Licenciamento de Pilhas de Rejeito de Mineração

Exemplo da Pilha Fraile, da CSN, em Congonhas - MG

Fig. 3.2 – Parecer Único nº 21/FEAM/GST/2024

2	Inclusão dos Anexos 2 e 3	04/07/2026	ECC	SSPF	-
1	Acréscimo dos itens 9 e 10. Complementação do item 11	02/05/2025	ECC	MGB	JCG
0	PRIMEIRA EMISSÃO	14/05/2024	ECC	PTAC	JCG
Rev.	Descrição	Data	Elaborado	Verificado 1	Verificado 2
PROJETO/ÁREA BARRAGENS E PILHAS		TEMA/SÍTIO ÁREAS DE MINERAÇÃO	CLASSIFICAÇÃO BP-AM-NT-08		REV 01
GRUPO COMITÊ TÉCNICO		SETOR ENGENHARIA	DENOMINAÇÃO Licenciamento de Pilhas de Rejeito de Mineração – Pilhas Fraile 3 e 4, CSN		FOLHA 1/55

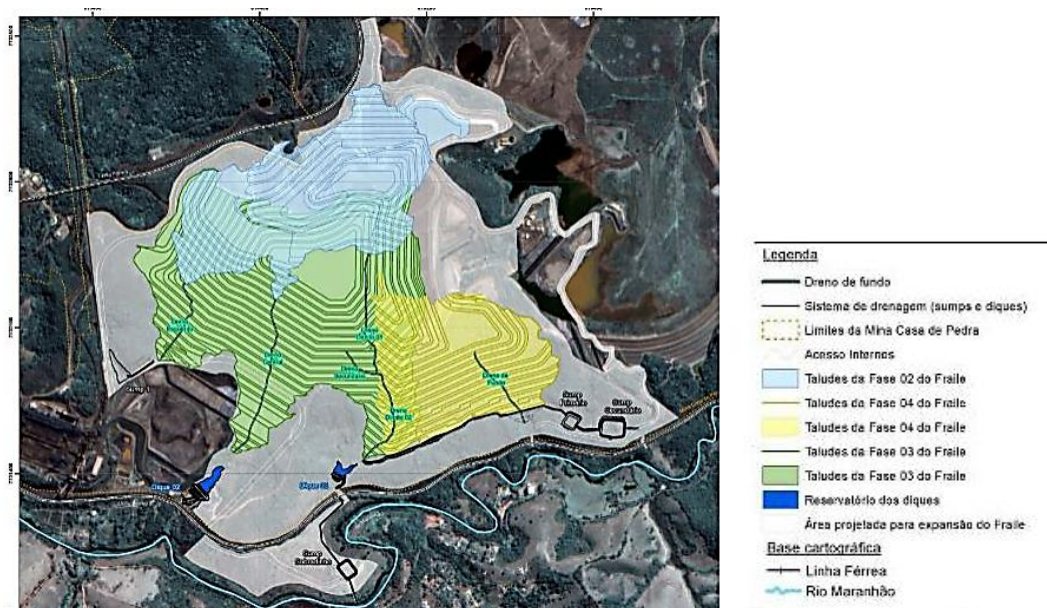
O empreendimento aqui analisado compreende duas fases de ampliação, a serem executadas simultaneamente. Cumpre destacar que as pilhas de cada fase irão se sobrepor às fases antecessoras, ou seja, parte da Fase 03 corresponde a uma ampliação da Fase 02, bem como parte da Fase 04 corresponde a uma ampliação das pilhas da Fase 03 A figura a seguir, ilustra tais sobreposições” (grifo nosso).

É importante pontuar que a expressão “rejeito seco” é incorreta, visto que sempre há alguma umidade presente nos materiais empilhados. **Os rejeitos filtrados não são 'secos', mas são insaturados.**

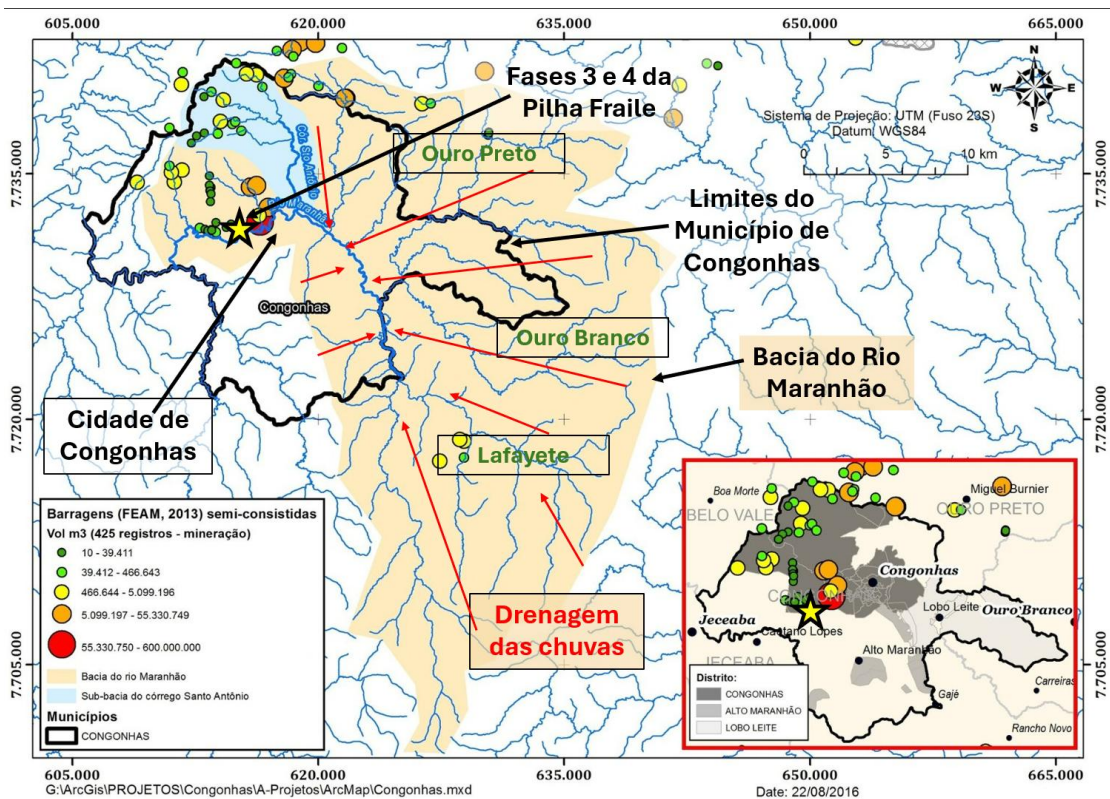
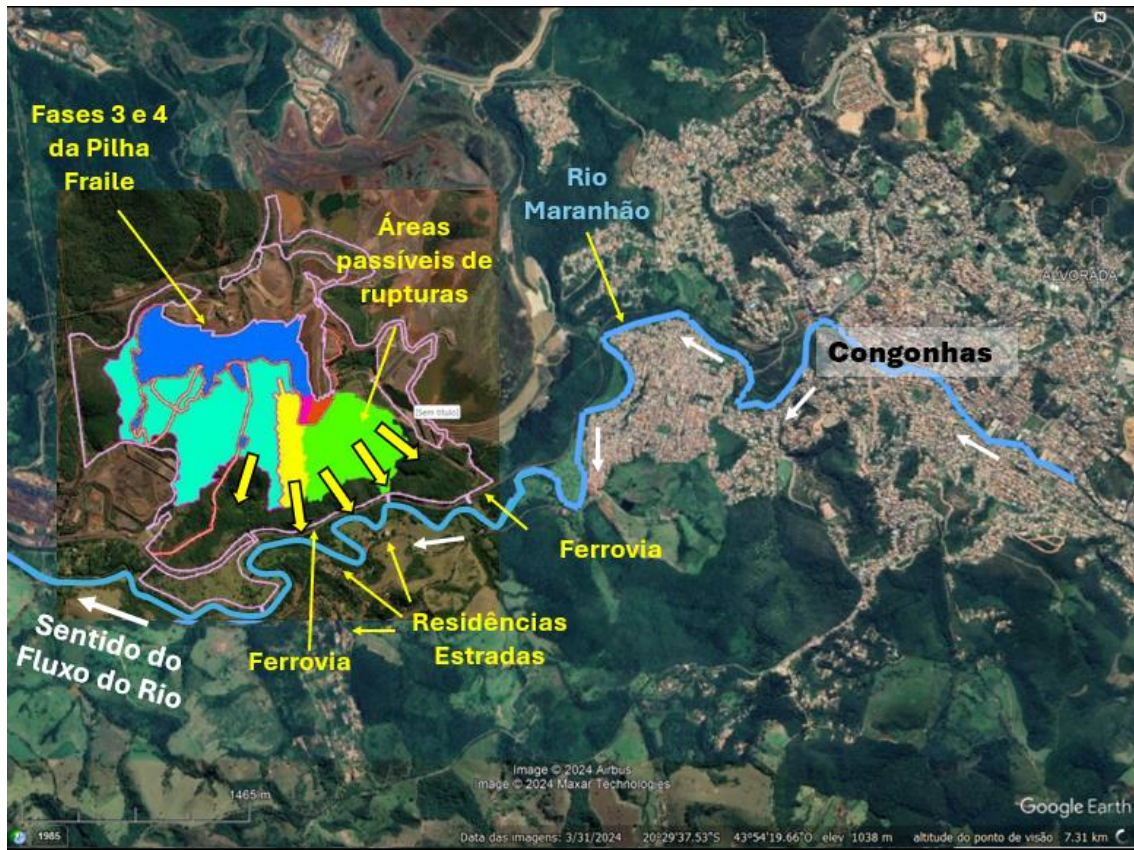
Um dos principais riscos apresentados pelas pilhas de rejeito é o de ruptura e deslizamento do maciço, o que será abordado mais à frente na presente Nota Técnica. Se a Pilha Fraile for construída no local denominado “Alternativa A” – selecionado pela CSN e aceito pela equipe técnica da DRG, de acordo com o “Parecer Único” – no caso de deslizamento a massa de rejeitos, depois de passar sobre a linha férrea pela qual se dá o transporte de minério da mina Casa de Pedra, poderá atingir o rio Maranhão e interromper o seu fluxo, formando um barramento que poderá ter grandes dimensões.

Se tal acontecer, o rio Maranhão será represado, seu nível elevará e o remanso hidráulico⁵ poderá atingir os bairros mais próximos e, até mesmo, o centro da cidade de Congonhas. Dependendo do volume e da localização do deslizamento, o material poderá atingir áreas ocupadas, estradas, ruas e residências situadas na margem esquerda do rio⁶. O represamento acidental, seguido de extravasamento sem controle, poderá representar também severo risco para as populações a jusante, principalmente para moradores da zona rural e urbana da vizinha cidade de Jeceaba.

A primeira figura a seguir ilustra a localização da pilha, da ferrovia, do rio e das residências mais próximas. A segunda figura apresenta o mapa da bacia do rio Maranhão a montante da área da pilha. Pode-se ver que quase a totalidade das águas do município de Congonhas é drenada para esse rio, assim como parte das águas dos municípios de Ouro Preto, Ouro Branco e Lafayette. Durante períodos de chuvas intensas e, de modo especial, em decorrência de eventos extremos de chuva, o risco de ruptura da pilha é maior e, ao mesmo tempo, as vazões aportadas ao rio são muito grandes.

Nesse cenário (ruptura da pilha com vazão grande do rio) o represamento das águas atingiria áreas rurais e áreas bastante significativas da área urbana e sua liberação descontrolada, por ruptura do represamento, impactaria os municípios a jusante e o rio Paraopeba.

As áreas que podem ser atingidas em caso de rompimento da Barragem Casa de Pedra, em Congonhas

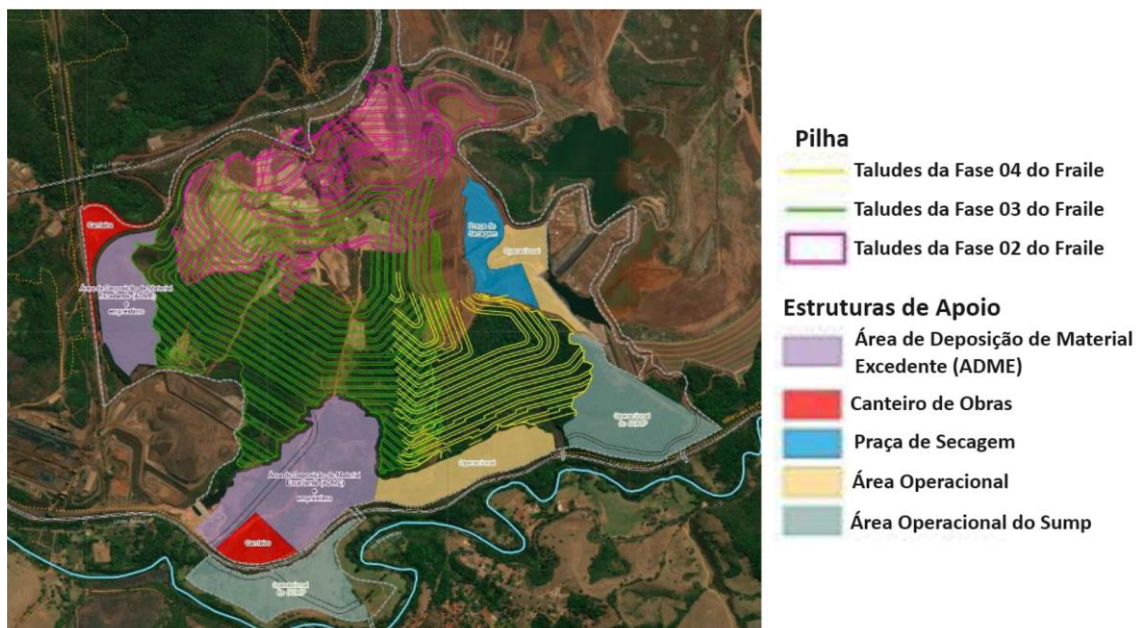
O mapa a seguir⁷, com a mancha de inundação da Barragem Casa de Pedra, mostra a área (com contorno amarelo) que poderia ser total ou parcialmente alagada em caso de obstrução do rio Maranhão por um desmoronamento de taludes das Fases 3 e/ou 4 da Pilha Fraile. **Um mapa desse tipo, mostrando a mancha de inundação no caso mais crítico de ruptura da Pilha Fraile (inclusive concomitante a evento extremo de chuvas da ordem de 400 a 600 mm em 24 horas) e represamento do rio Maranhão não foi incluído no “Parecer Único” e, possivelmente, não foi fornecido pela CSN com parte dos documentos apresentados para o licenciamento.**

Não apenas a ruptura dos maciços da pilha deve ser considerada, mas também o aporte ao rio de material proveniente de áreas situadas ao redor da pilha, mostradas na figura a seguir (Fig. 3.2 do “Parecer Único”, pág. 14/193): área de deposição de material excedente (ADME), canteiro de obras, área operacional, área operacional do sump e praça de secagem.

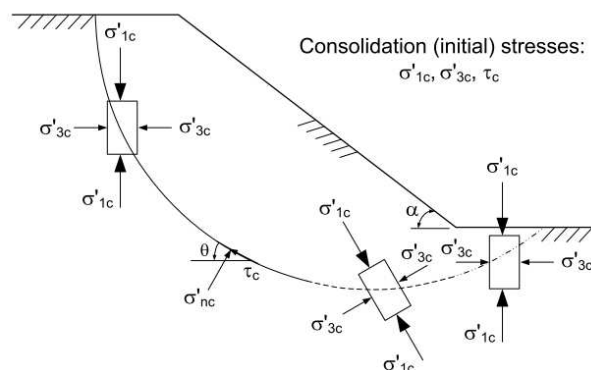
O “Parecer Único” informa (pág. 15) que a **Fase 03 da Pilha Fraile terá altura de 217 m e a Fase 04, de 189 m**. Esses valores de altura, considerando a alta densidade dos rejeitos, resultam em valores muito altos de tensões triaxiais, que poderão ultrapassar os valores máximos admissíveis determinados pelos ensaios triaxiais (ensaios esses não mencionados no “Parecer Único”).

Os seguintes cálculos gerais podem ilustrar a magnitude das tensões que poderão ocorrer: considerando-se uma coluna de rejeitos de 200 m de altura e com densidade de 2 Ton/m³, o peso seria de 400 Ton por m², ou seja, 40 kg em cada cm².

Como as Fases 03 e 04 da Pilha Fraile estão previstas para serem construídas em encostas e as alturas previstas para essas pilhas são muito grandes, o excesso de peso, em conjunto com as condições geológicas e de saturação das encostas, poderão provocar a ruptura, por cisalhamento, o terreno natural da encosta sob a pilha e não apenas dos taludes da pilha. Nesse caso, grande parte do material, senão todo, da encosta e da pilha, advindo da falha estrutural poderia atingir o rio Maranhão, com consequências catastróficas.

**SIMULAÇÃO PILHAS FRAILE 3 E 4
VISADA PERFIL DA BASÍLICA FUTURO
(JÁ LICENCIADAS - CSN)**

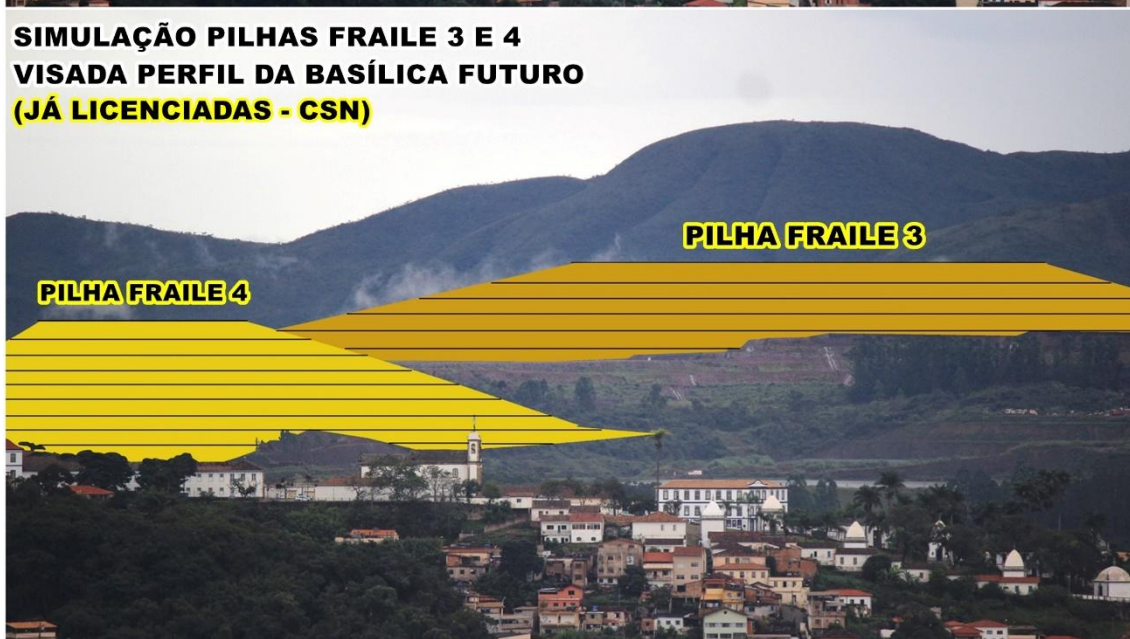
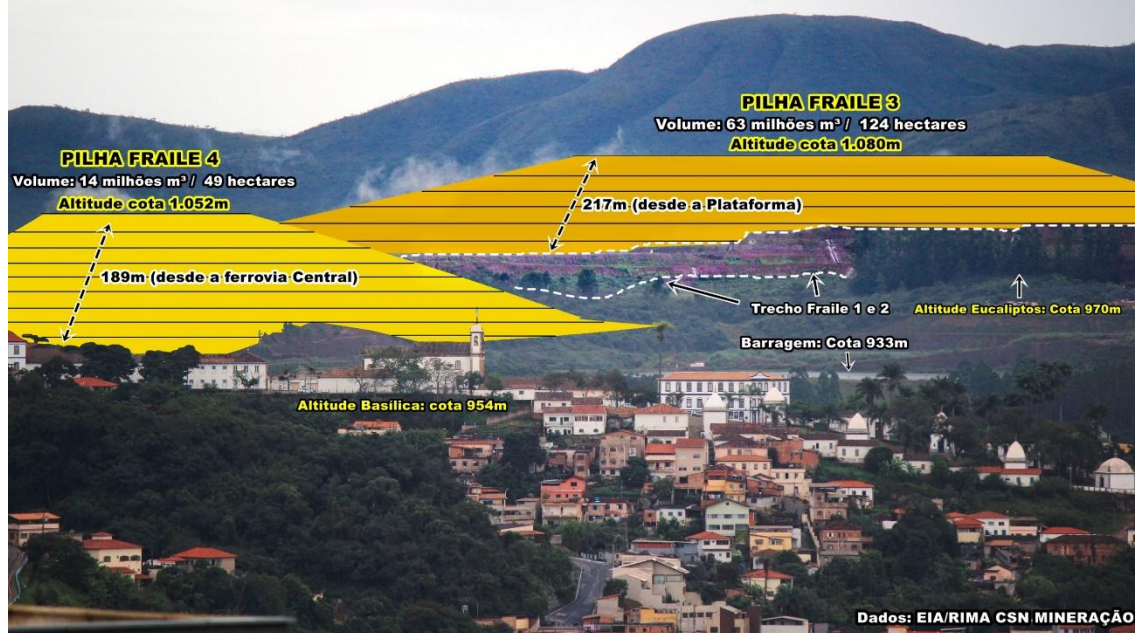
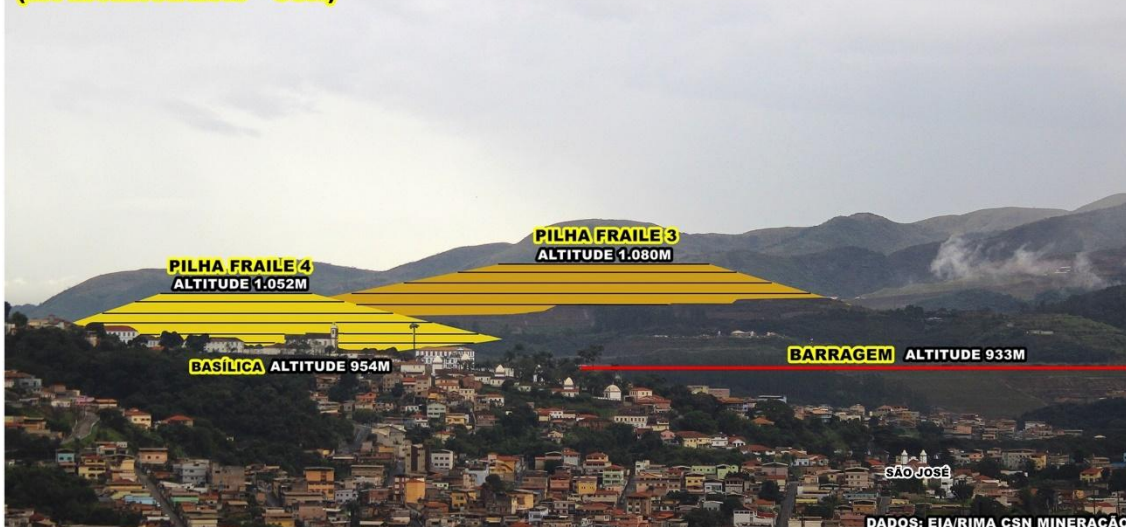
Outro fator crucial a ser considerado é o impacto paisagístico da ampliação das pilhas Fraile 3 e 4. Congonhas é reconhecida como patrimônio mundial pela UNESCO devido ao seu conjunto arquitetônico e cultural, incluindo o Santuário do Bom Jesus de Matosinhos e as célebres esculturas de Aleijadinho. A implantação de pilhas de rejeitos de grande porte irá comprometer a integridade visual da cidade histórica, alterando sua paisagem e afetando sua identidade cultural pela ocultação de boa parte da Serra Casa de Pedra, cenário secular da cidade e do Santuário. No próximo item são incluídas imagens com simulações do impacto visual das pilhas.
